« Projet de remplacement du télésiège du Mont Joux, sur le domaine skiable de « Saint- Gervais Mont-Blanc » présenté par la société des téléportés Bettex Mont d'Arbois, sur la commune de Saint-Gervais-les-Bains (Haute-Savoie)

**Avis de l'Autorité environnementale
sur le dossier de demande d'autorisation d'exécution de
travaux, présentant le projet et comprenant l'étude d'impact**

Avis P n° 2014-1039 émis le 16 mai 2014

Source : Étude d'impact, p.8 – Plan de la plate-forme d'arrivée

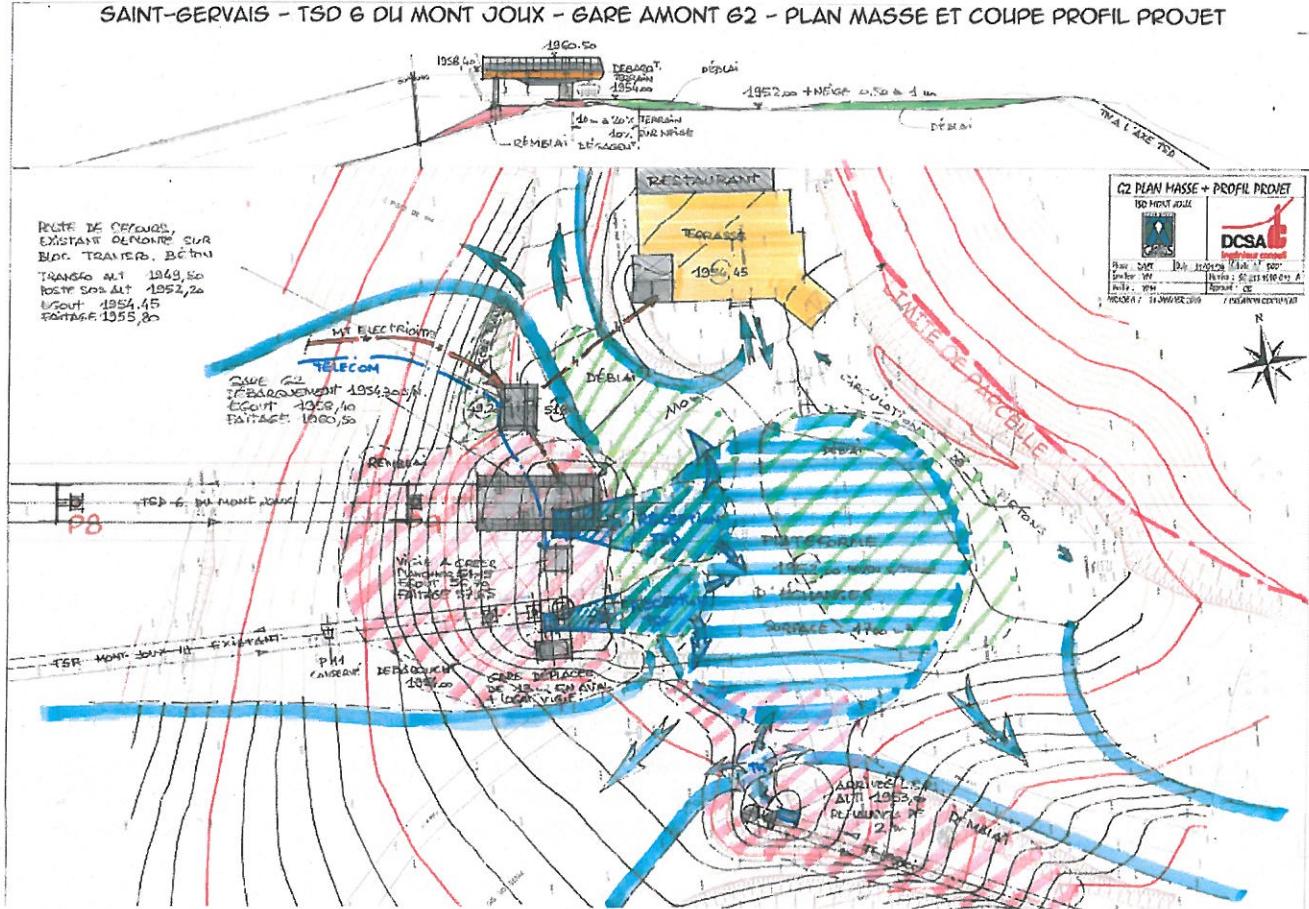
La plate-forme d'arrivée sera réaménagée, à l'échelle des trois remontées mécaniques présentes (télésièges du Mont Joux et du Mont Joux III et téléski Evasion). Les gares amont des deux télésièges seront realignées et décalées d'environ 13 m vers l'aval. Un local de vigie pour le télésiège du Mont Joux sera créé entre ces deux gares et celui du Mont Joux III sera décalé de quelques mètres vers l'ouest. L'arrivée du téléski Évasion sera réhaussée d'environ 2 m et le poste de secours sera remonté.
